**UNIVERSIDADE DO
PORTO**

BMC / OBRA

INSTITUTO DE BIOLOGIA MOLECULAR E CELULAR
UNIVERSIDADE DO PORTO

PROJECTO DE ESTABILIDADE
PARECER SOBRE AS RECLAMAÇÕES DO EMPREITEIRO

IBTC - I.II. / Redes de Ar
/ Redes de Agua

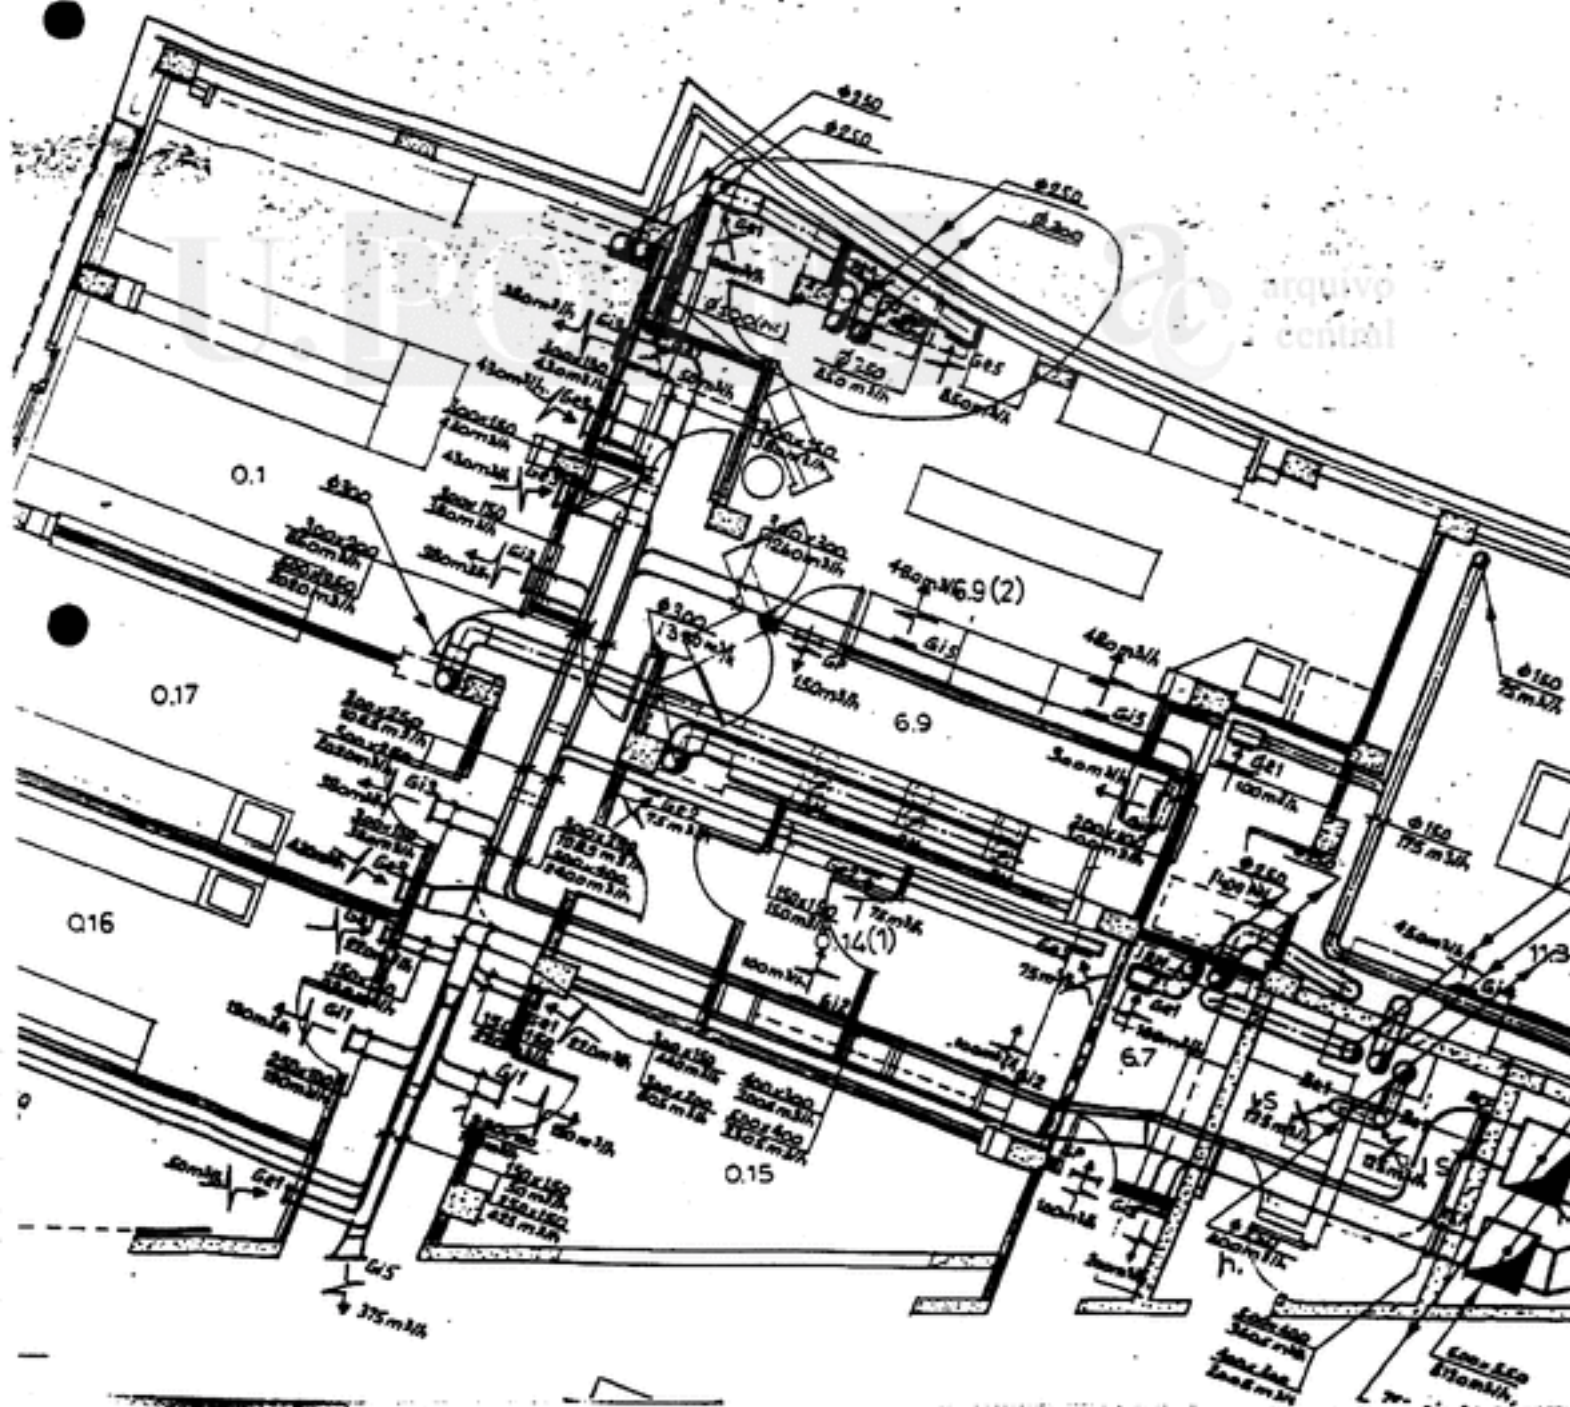
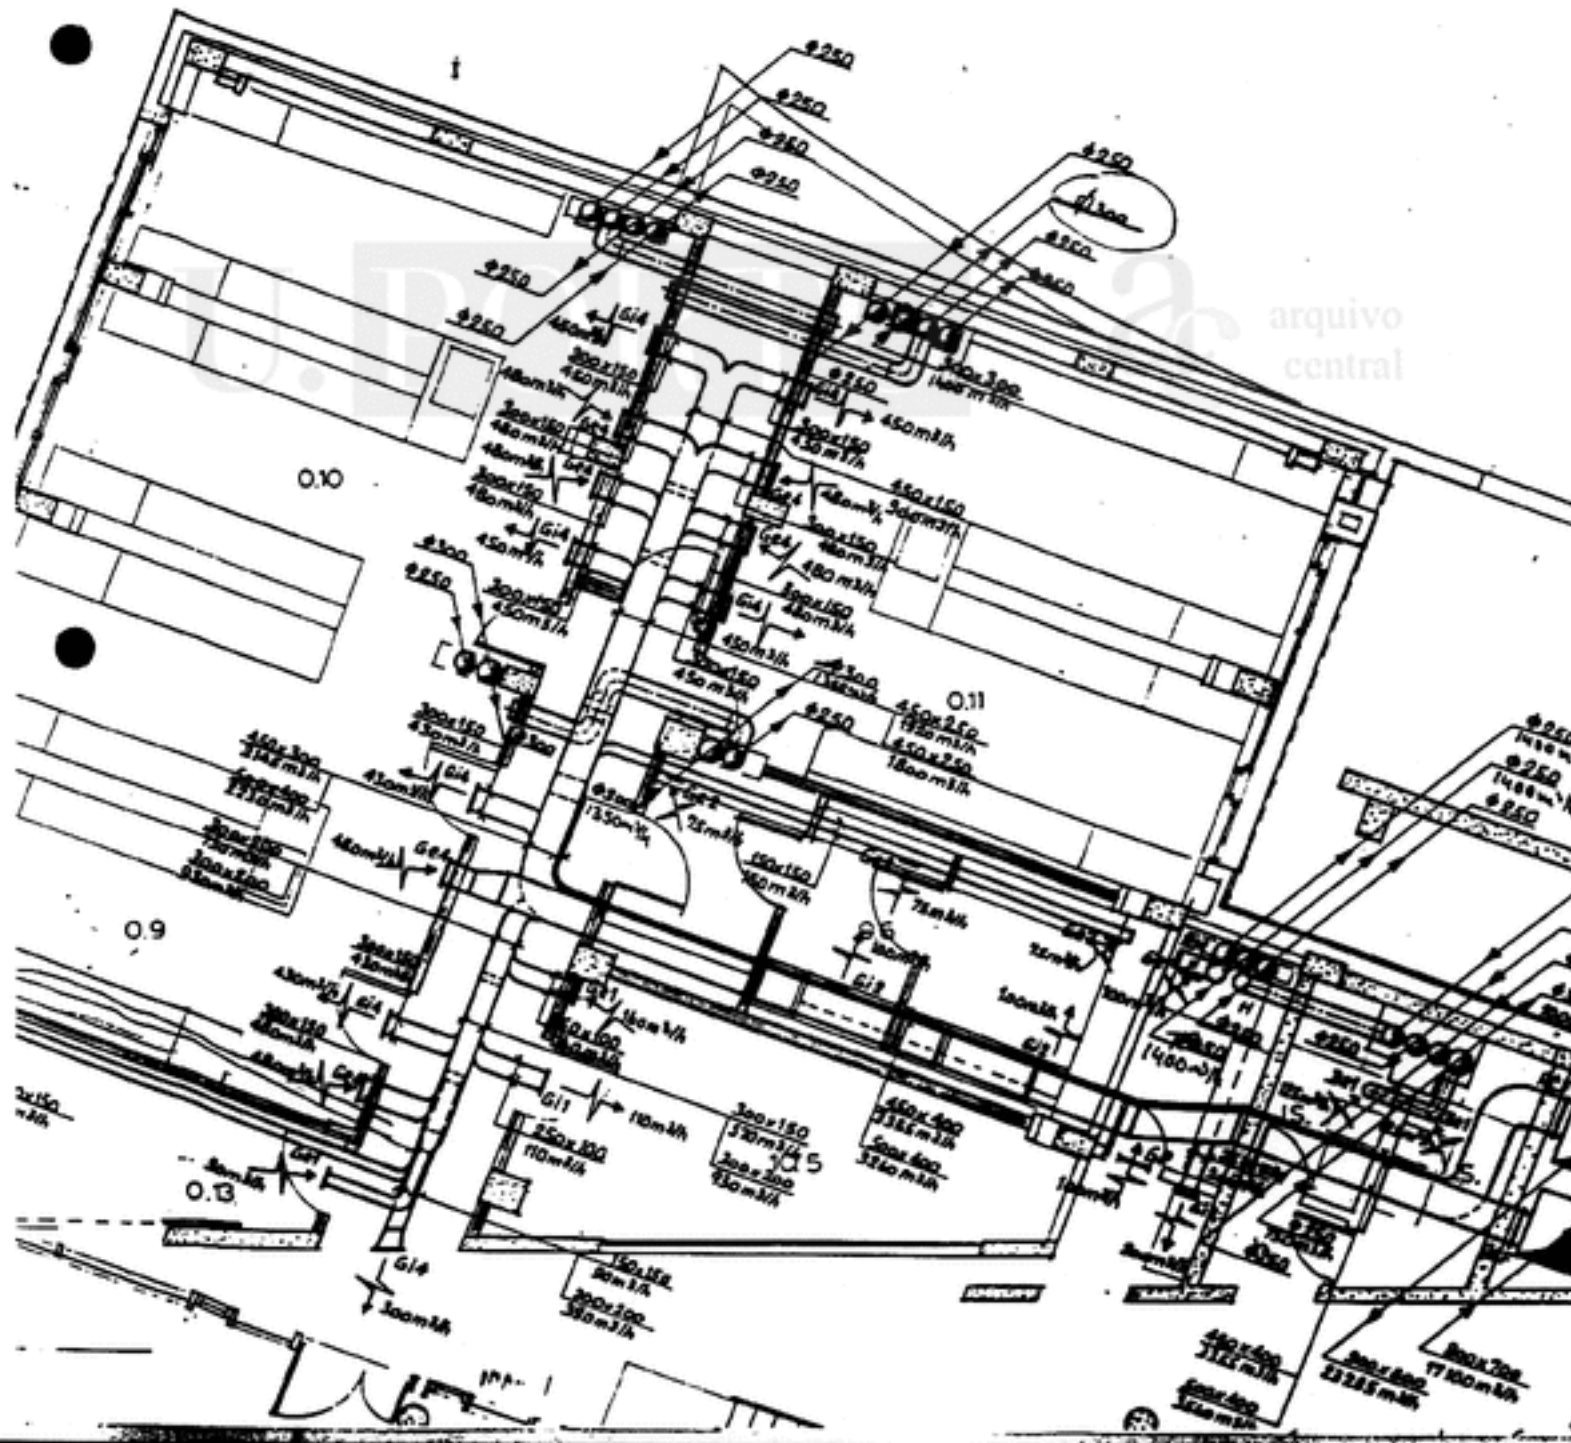
ALTERAÇÕES HAVIDAS REUNIÃO y Arqu. em 23.10.93

- EXAMINAR DE E.S (2) EM PVC INCLINADO QUE CONDUTA 300x300 PASSE A Ø 300 EM PVC.
- COMPARTIMENTO 0.16 (Piso 2) SERÁ UMA CÂMARA FRIA, LOGO TERÁ UM ESCHEMA DE VENTILAÇÃO SEMELHANTE ÀS RESTANTES (ADMISÃO DE AR DO CORREDOR P/ A ENTRADA ATRAVÉS DE GRELHA DE PASSAGEM (GP) E REJEIÇÃO DE AR, DIRETAMENTE P/ O EXTERIOR, MEDIANTE VE (250 m³/h) AXIAL DE PAREDE INCORPORANDO GRELHA DE EXTERIOR E TAL COMO NA OUTRAS CÂMARAS FRIAS, COMANDO DO 2º TERMOSTATO). RELATIVAMENTE AO PROJETO BASE SÃO ANULADOS OS RAMPAS DE INSUFLAÇÃO E EXTRAÇÃO CONTRAIBADA. E RESPECTIVAS GRELHAS SITUADAS NO REFERIDO ESPAÇO 0.16, BEM COMO O RADIADOR AUTERIOR/ Á PREVISÃO (Pc 800x500) E RESPECTIVAS INTERLIGAÇÕES COM A PUNHA DE TUBAGEM).

TUNEL E MONTA CARGO PARA ANIMAIS | CORTE 1/50

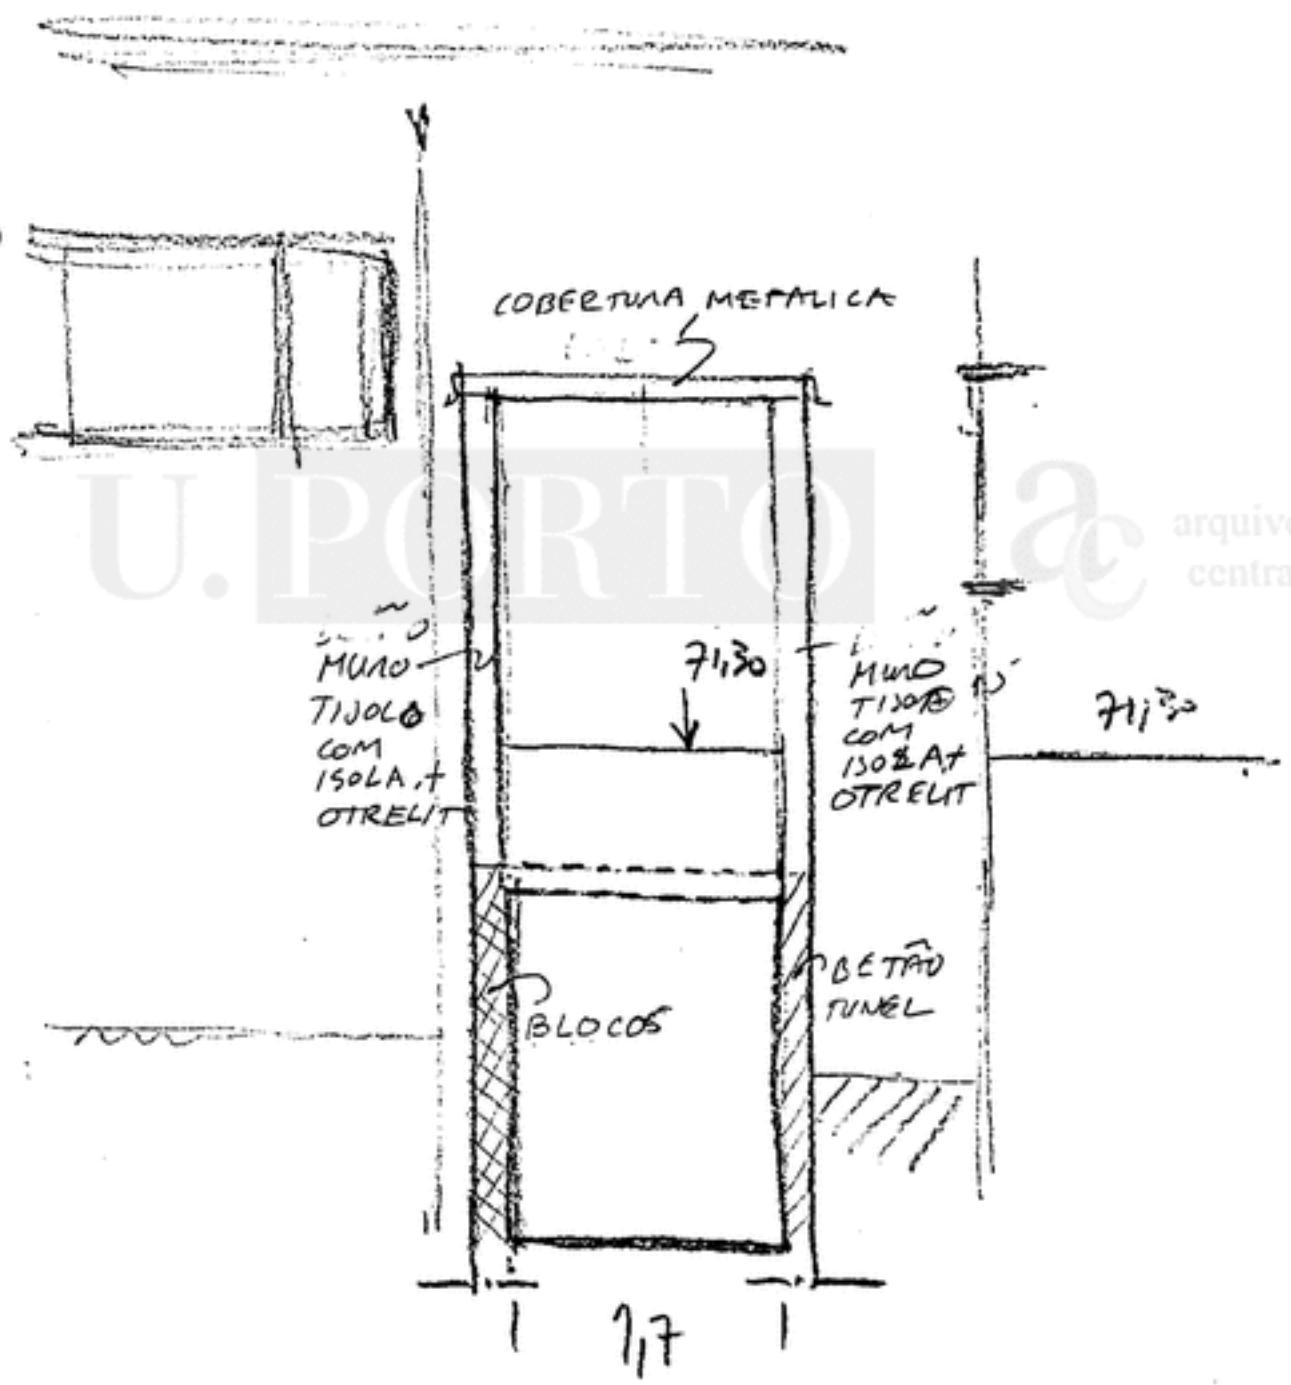
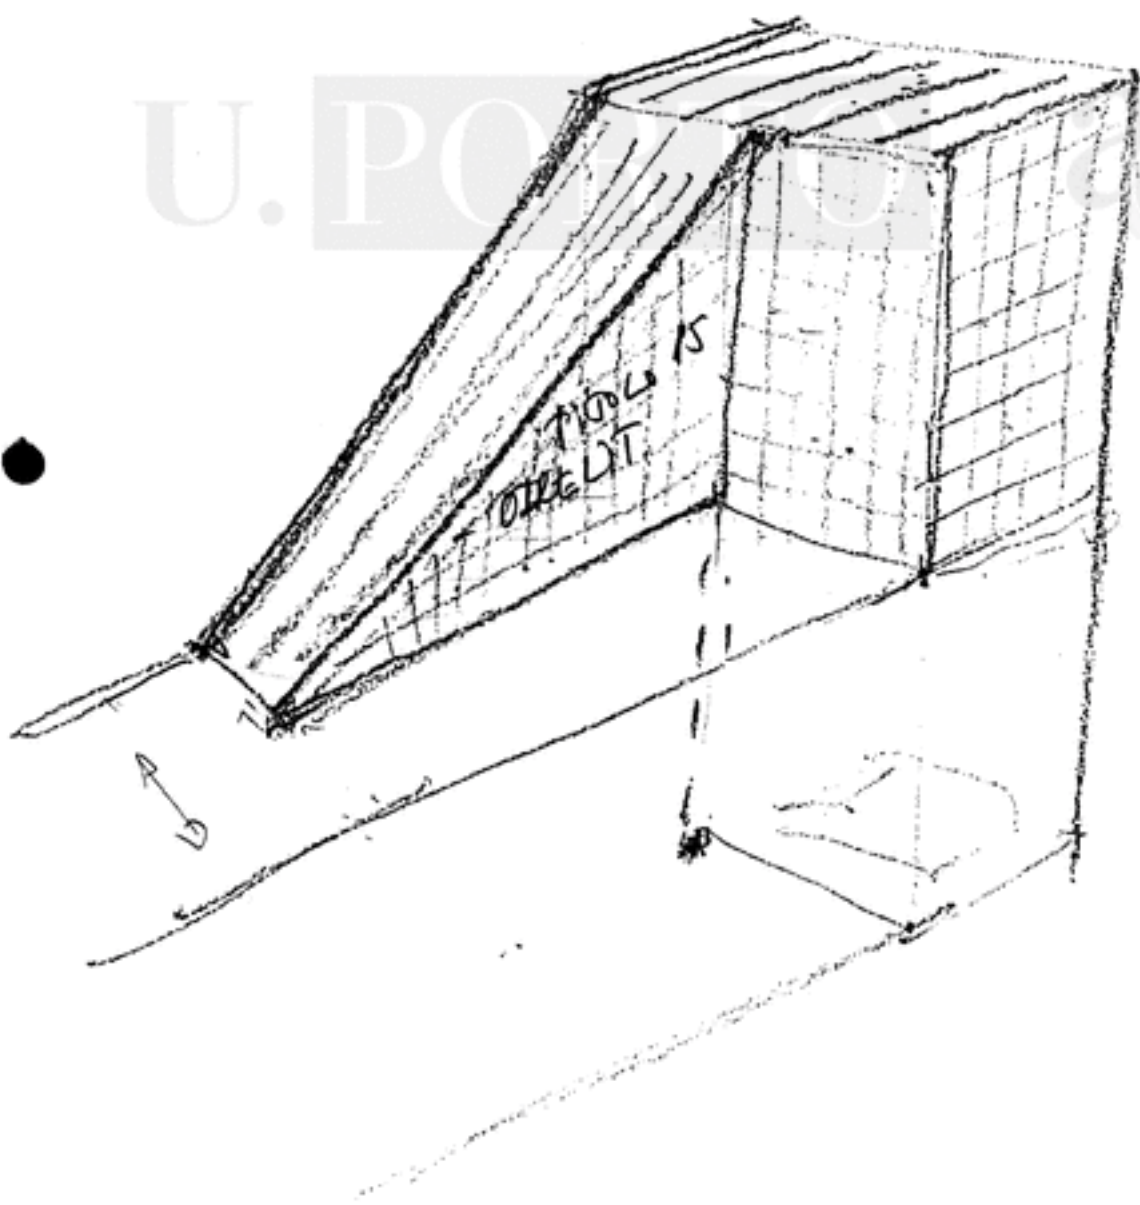
PARA AUMENTAR VESA COBERTURA METALICA PISO 6 (ESTR.)
DES. no 18 e 19
